Krycí list ZBV

Králův Dvůr - obchvat - II.část

SO 101a - větev A - komunikace

Změnový list

KŘIŽOVATKA PŘED VLAKOVÝM NÁDRAŽÍM

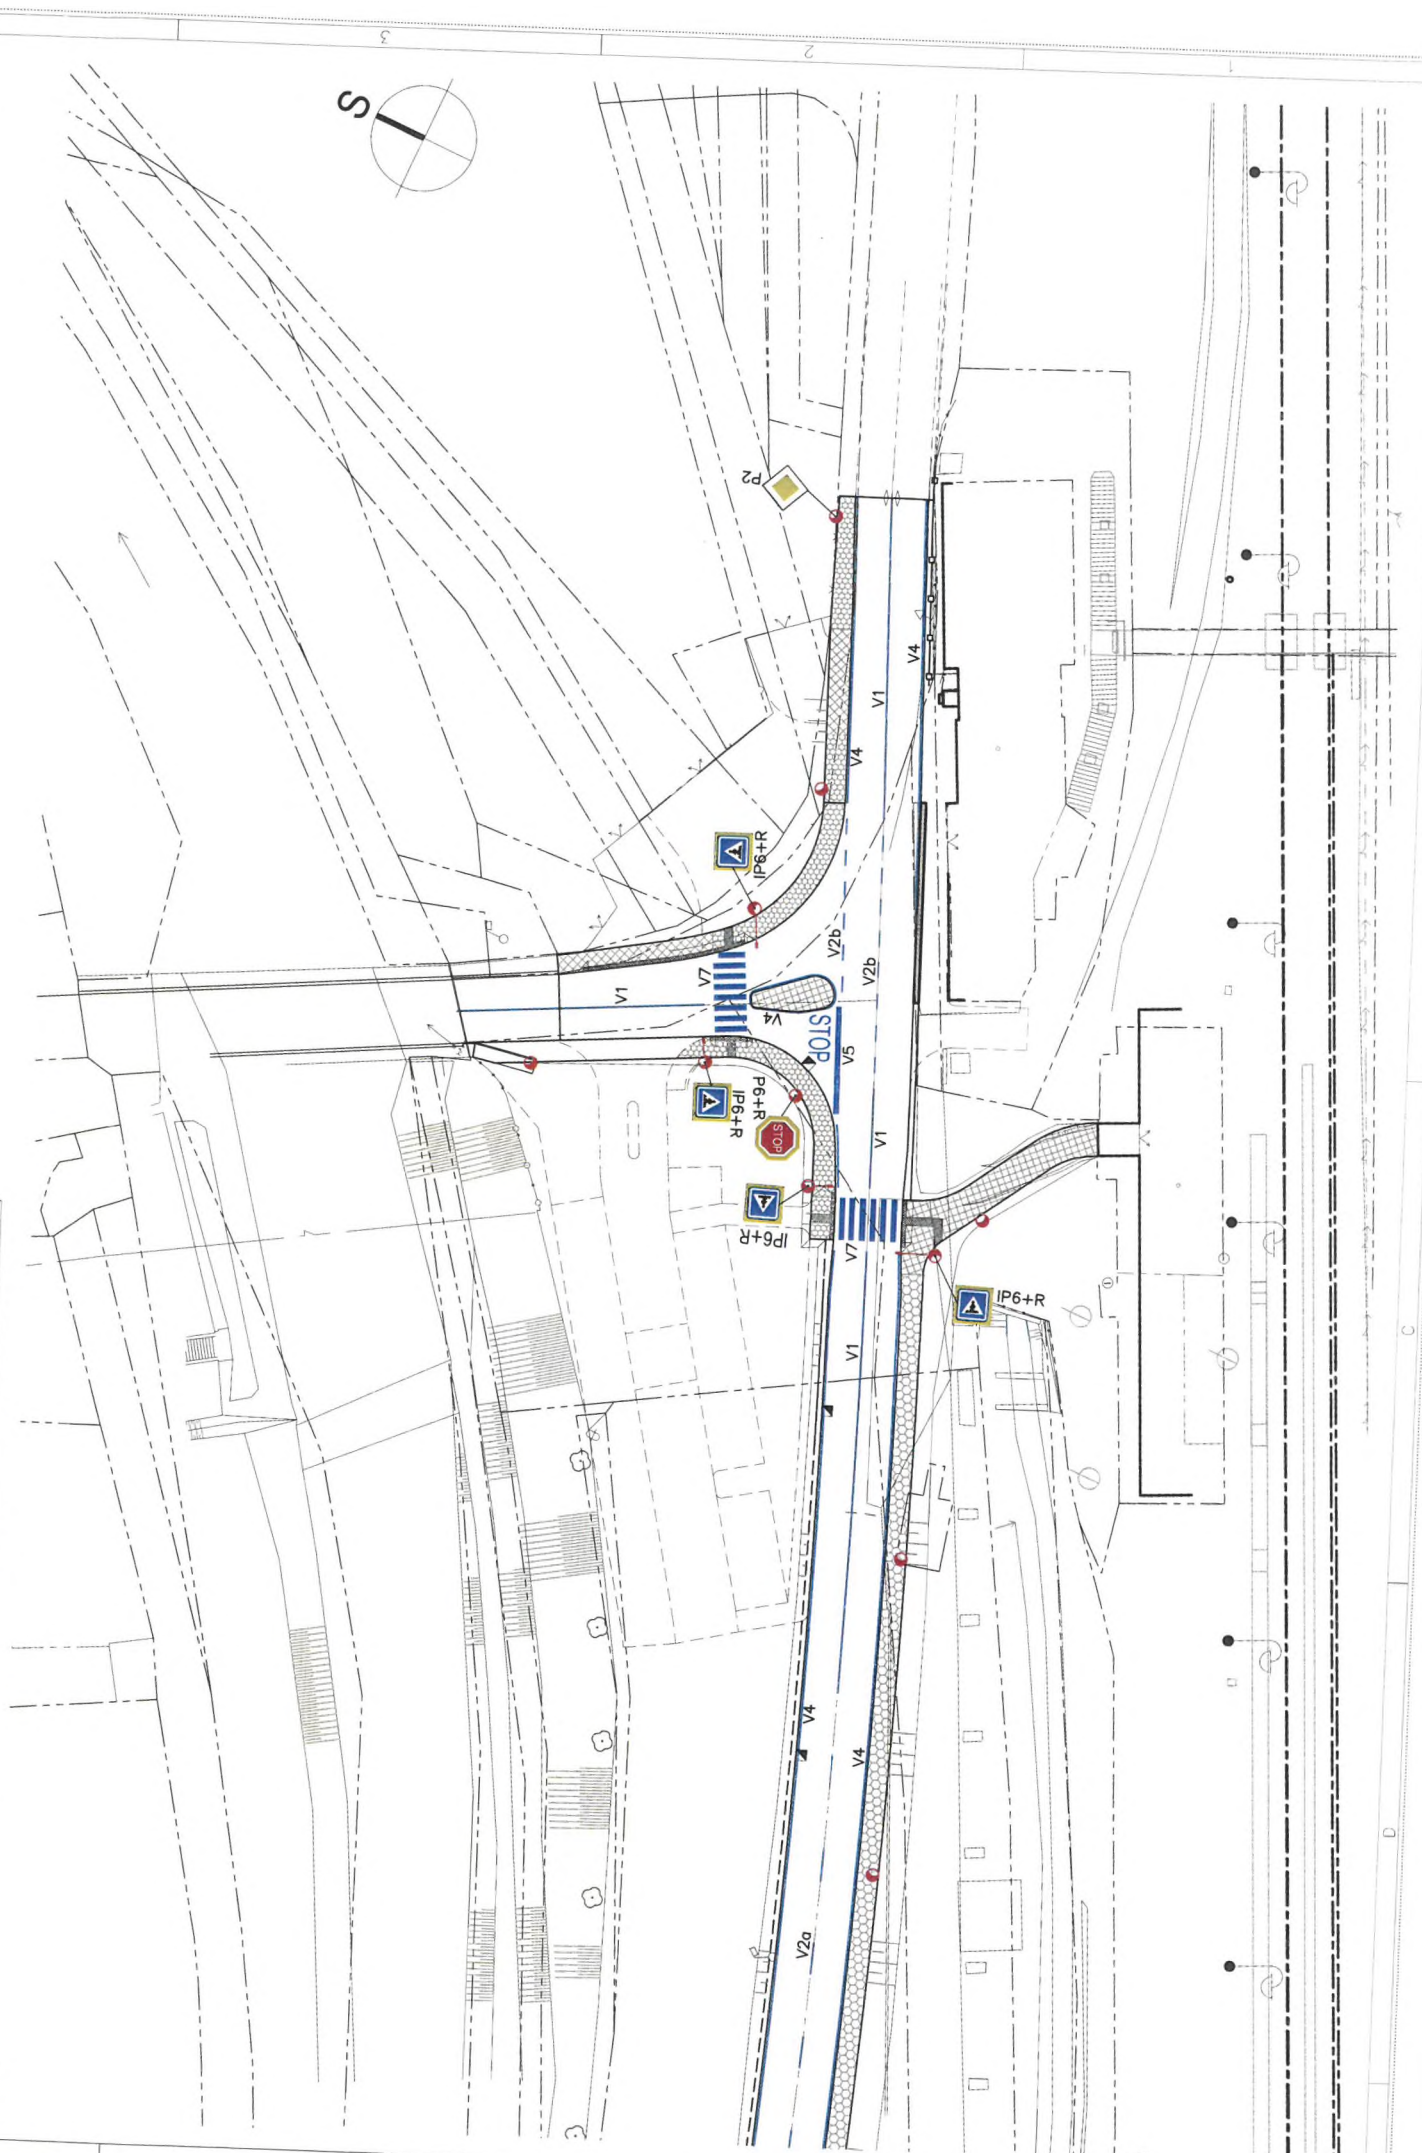
Komunikace obchvatu Králova Dvora – II část byla v původním projektu vedena jako vedlejší komunikace s dáním přednosti v jízdě do ulic Na Poříčí a Tovární . Z důvodu zlepšení bezpečnosti provozu bylo změněno dopravní značení tak , že od začátku I etapy až po konec II etapy bude komunikace vedena jako hlavní . V celé trase došlo ke změně dopravního značení./viz přílohy 1-3 /
Dále v souvislosti s harijním stavem opěrné stěny podél ulice Tovární je nutné dopracovat RDS .

KŘIŽOVATKA NA MOSTĚ A. HESSE - FUČÍKOVA

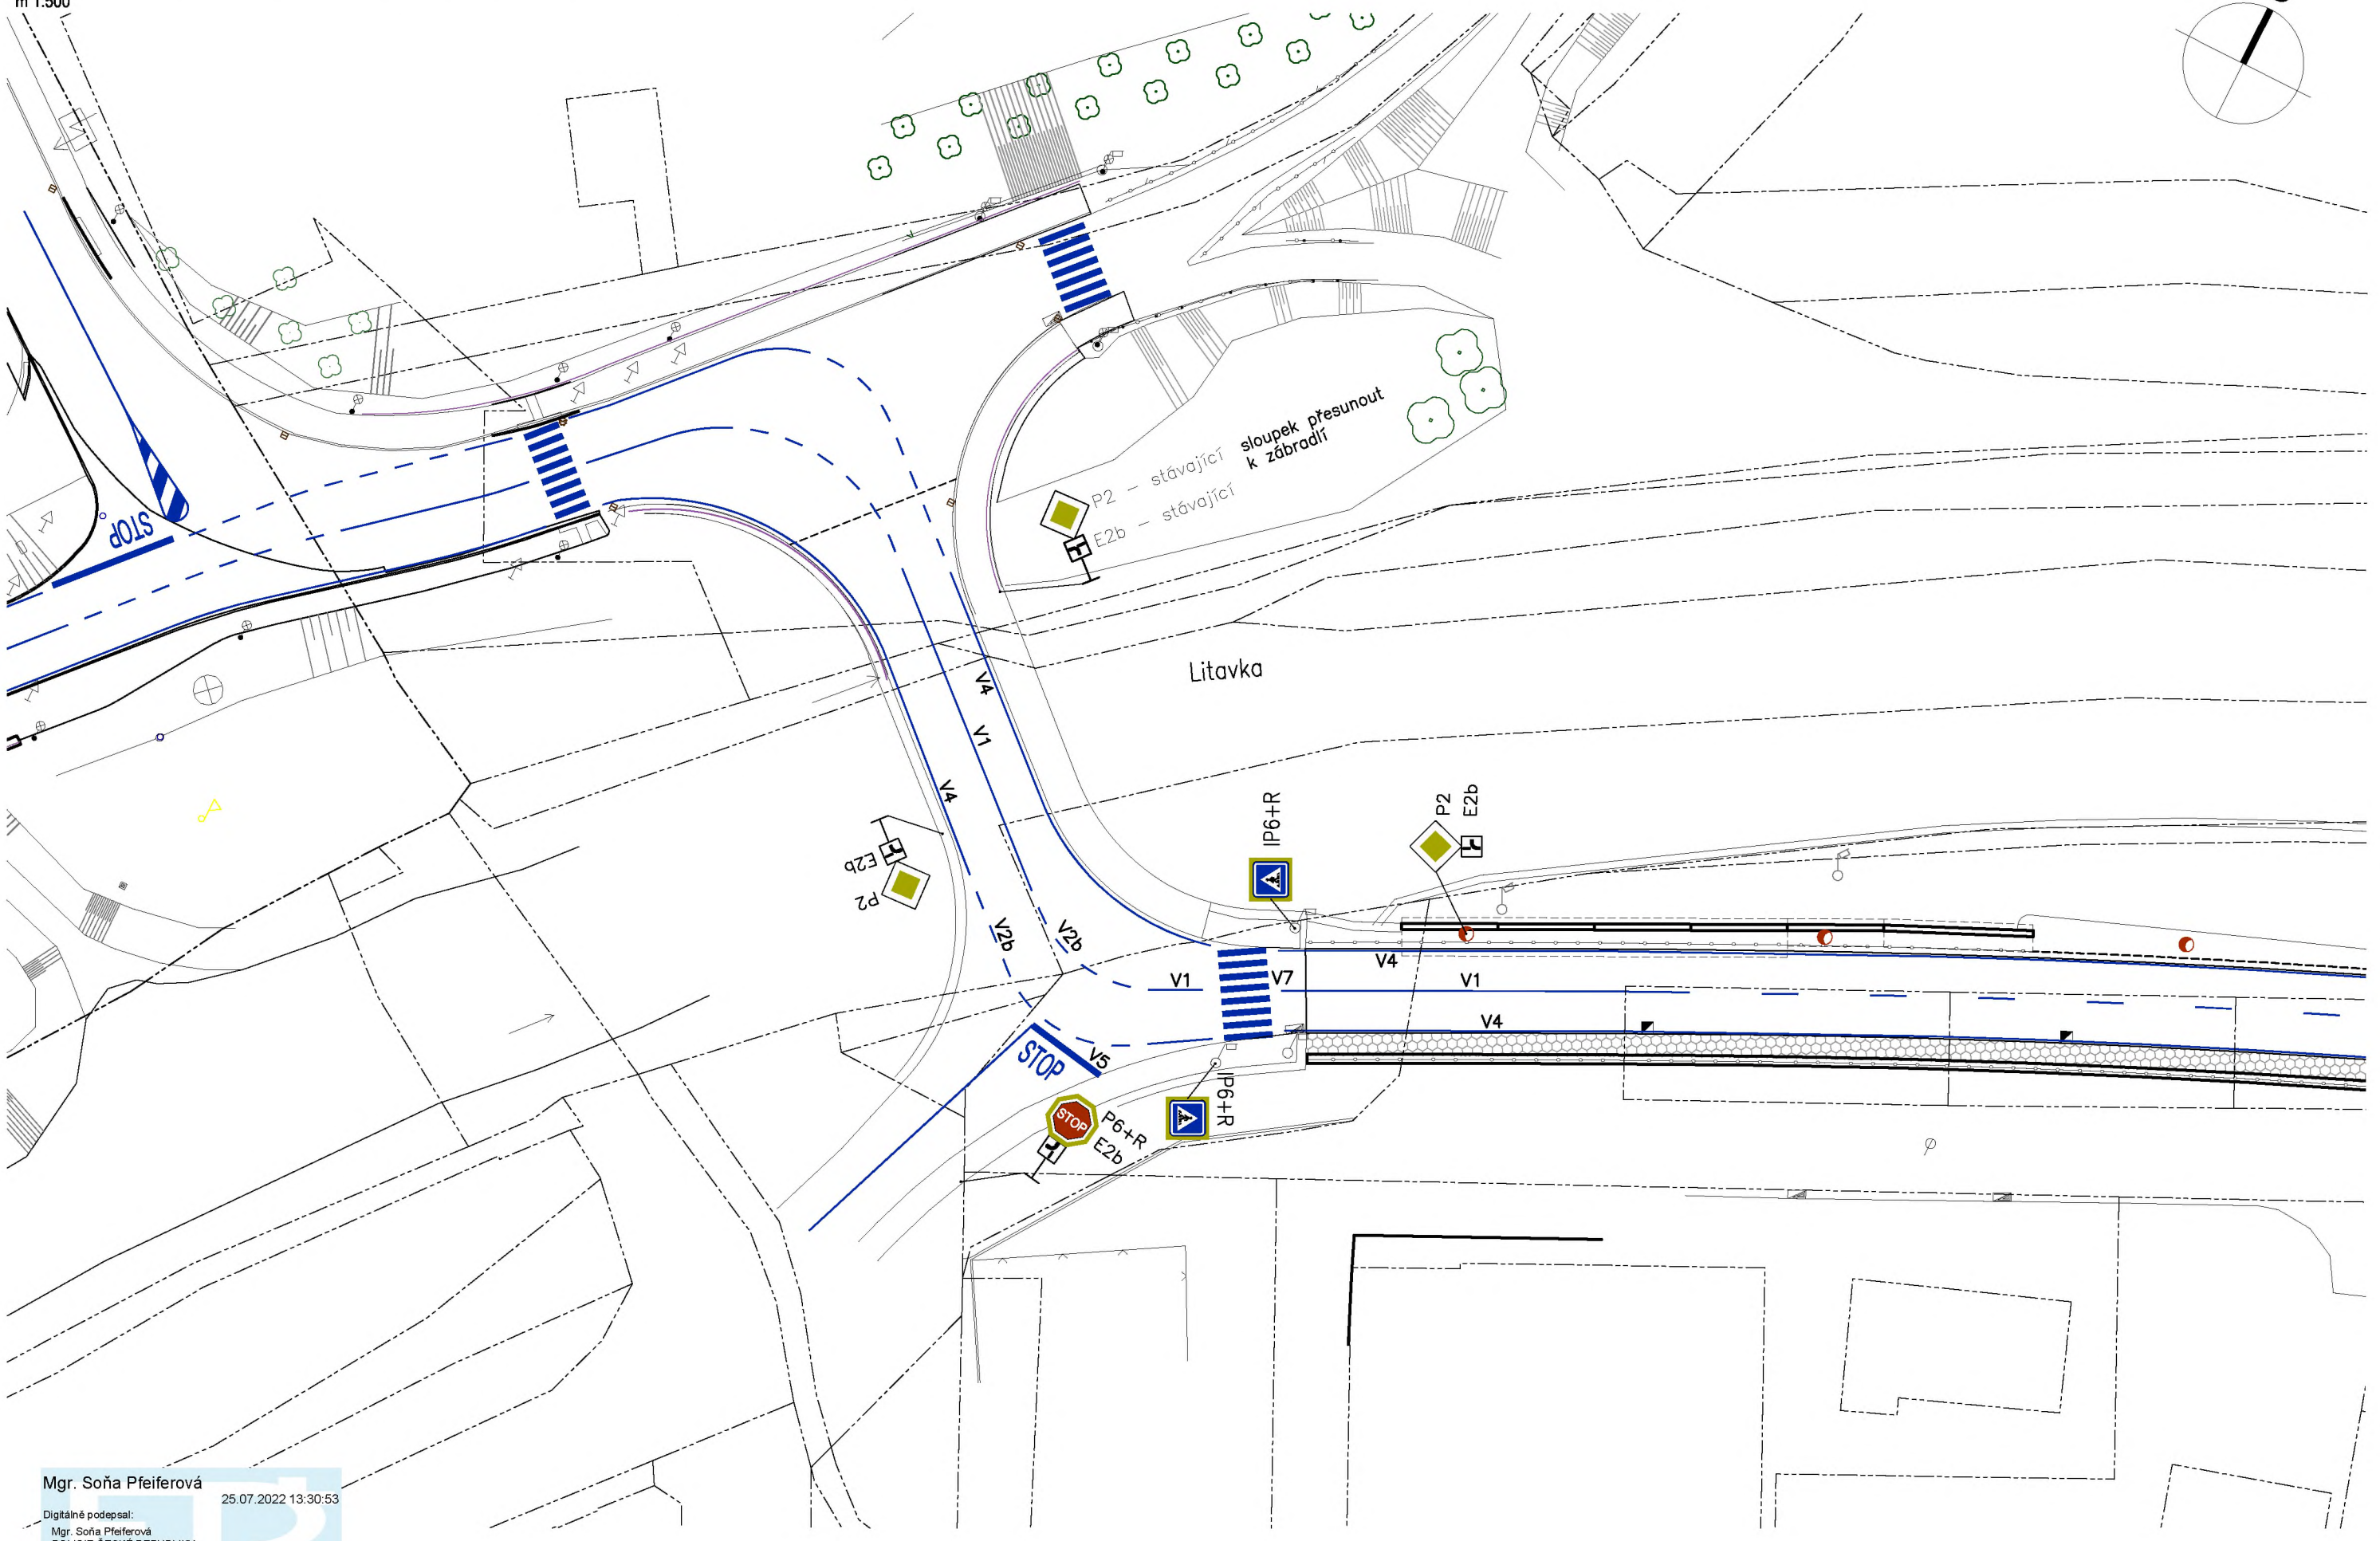
s úpravou trvalého svislého a vodorovného dopravního značení v rámci výše uvedené stavby, viz. příloha.

S ohledem na skutečnost, že akce „Králov Dvůr – Obchvat – II. část“ je již druhou realizovanou etapou obchvatové komunikace a že dané dvě etapy na sebe navazují, souhlasíme s úpravou dopravního značení tak, že obě etapy obchvatové komunikace budou vedeny jako hlavní komunikace.

Připojované komunikace z ul. Tovární, Na Poříčí a Fučíkova budou vedeny jako vedlejší pozemní komunikace.

Úprava trvalého svislého a vodorovného dopravního značení – křižovatka na mostě A.Hesse-Fučíkova.

Z důvodu zlepšení bezpečnosti provozu bylo změněno dopravní značení tak, že od začátku etapy I, (původní dokončená stavba), až po konec současné stavby – II.etapa bude komunikace vedena jako hlavní.

KŘIŽOVATKA NA MOSTĚ A. HESSE - NA POŘÍČÍ

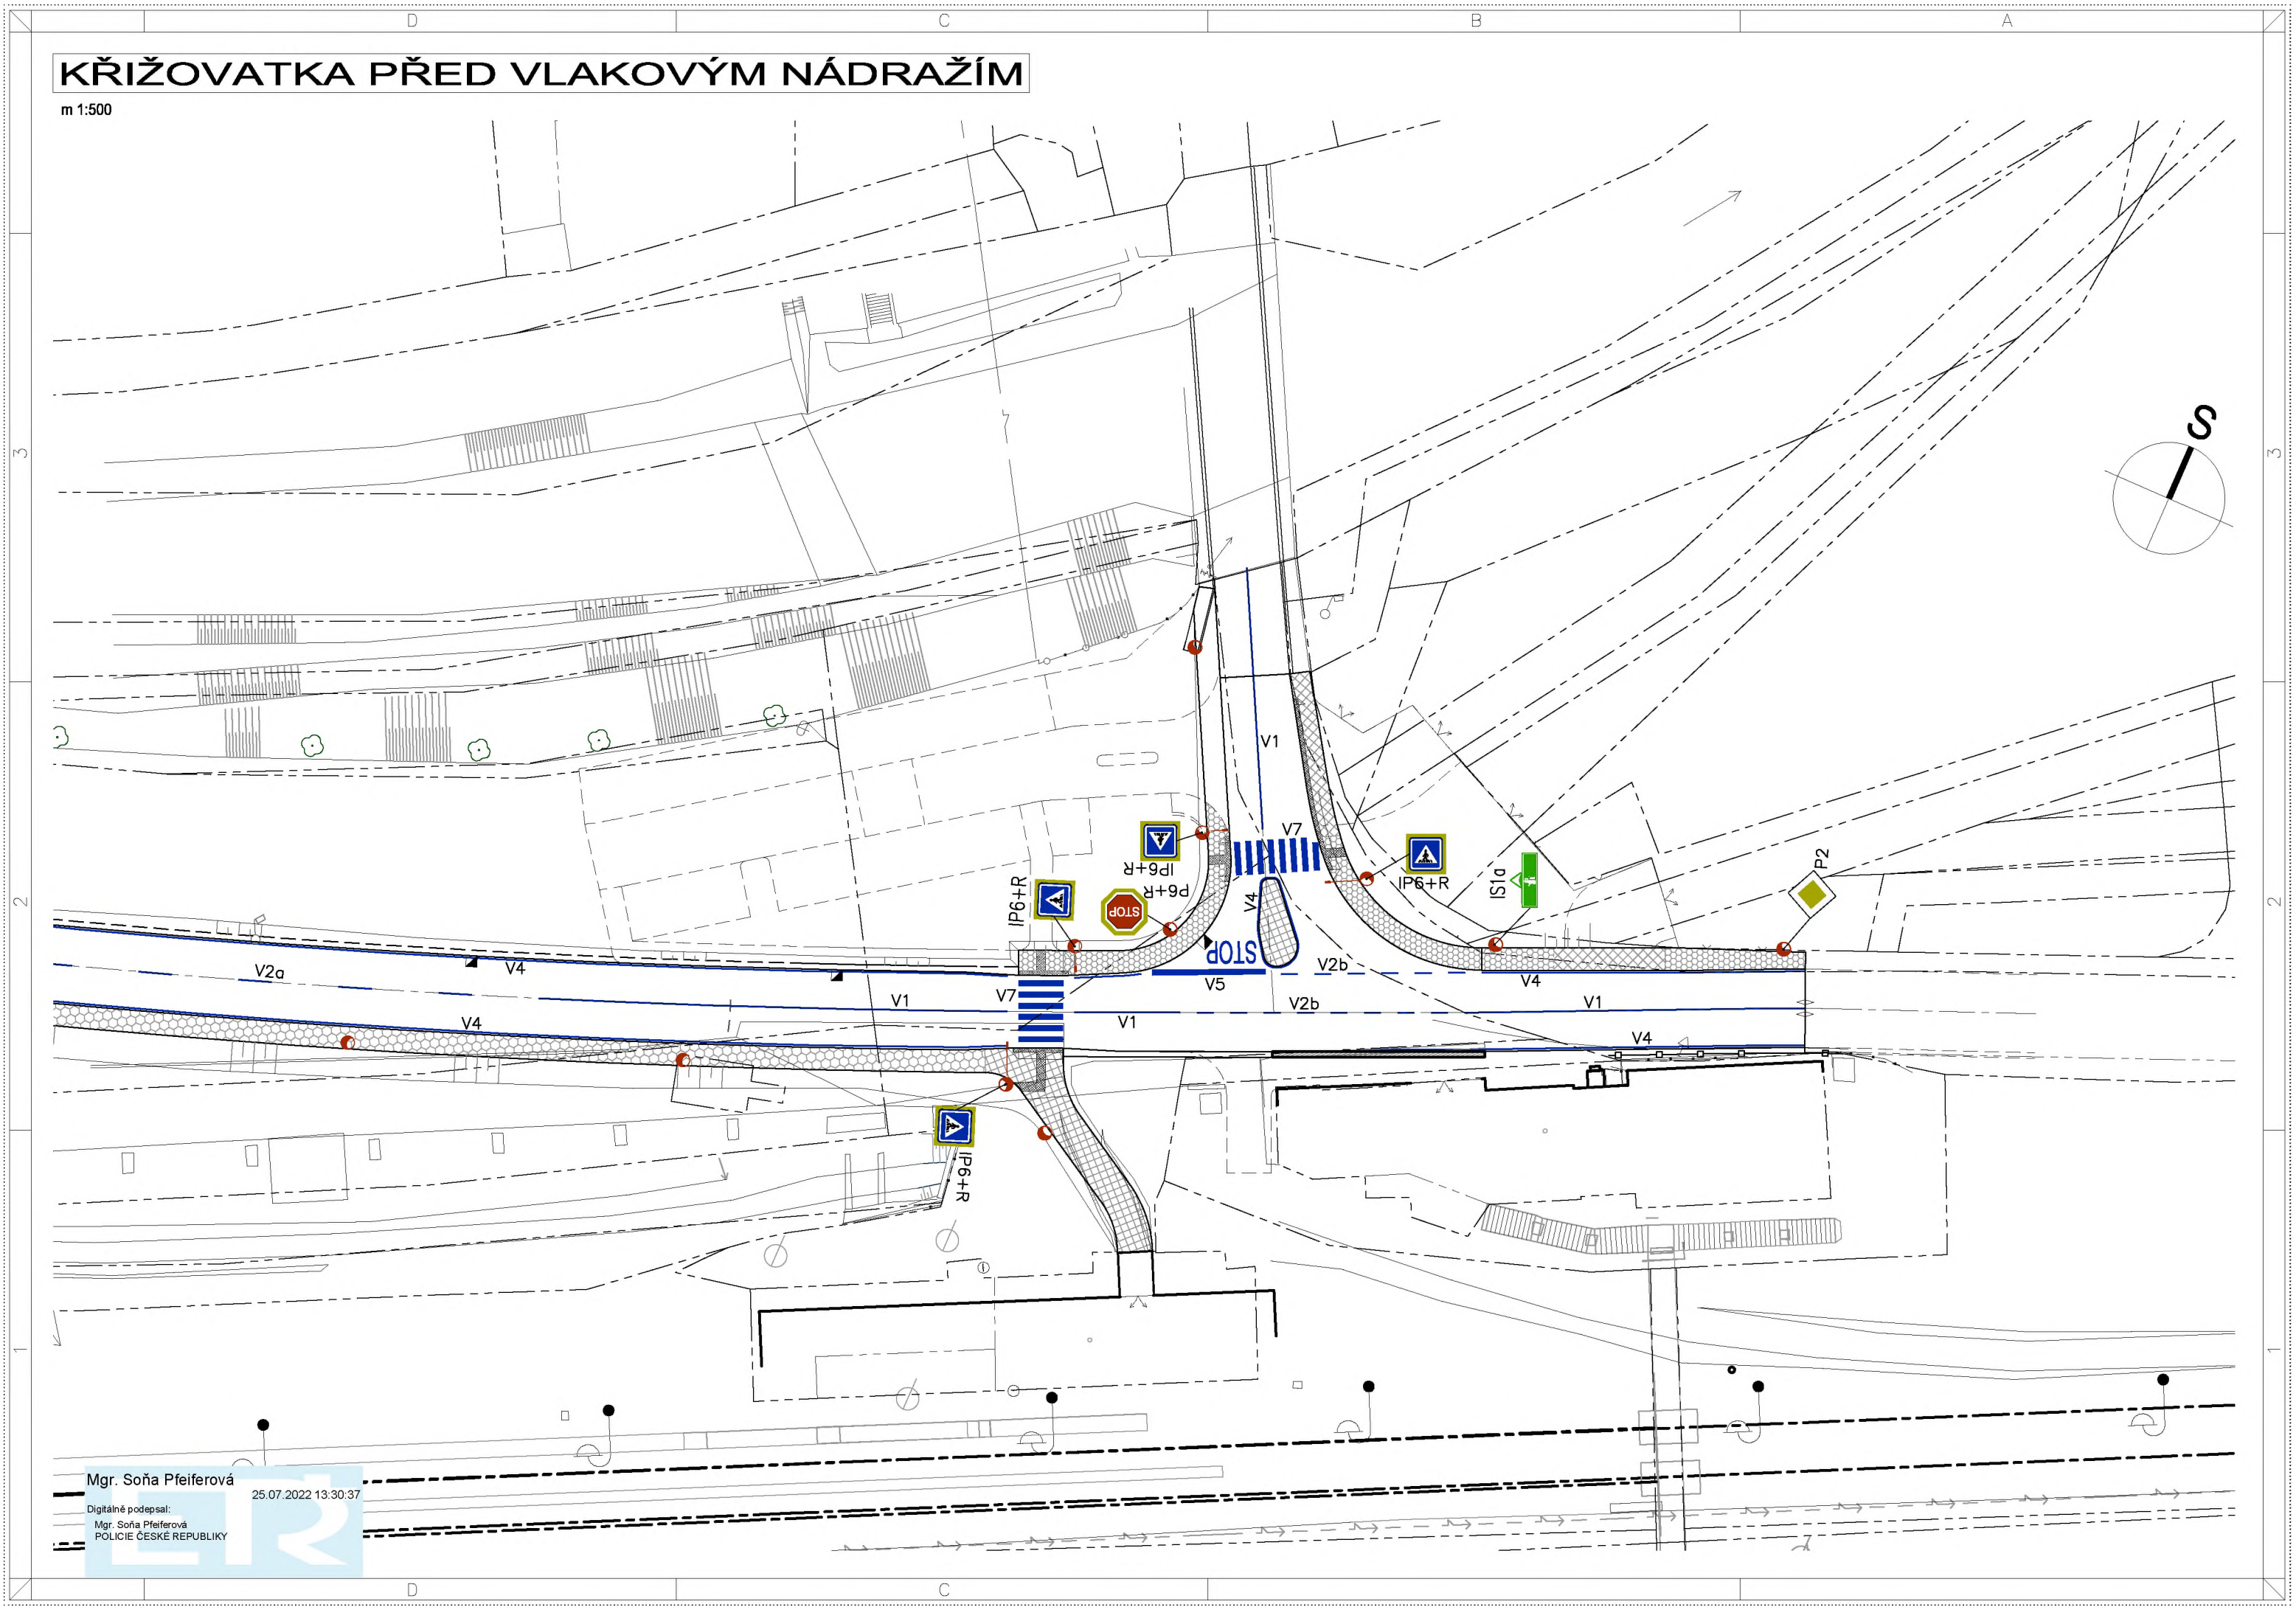
vní značení IS1c - "Keramet" bude odstraněno.
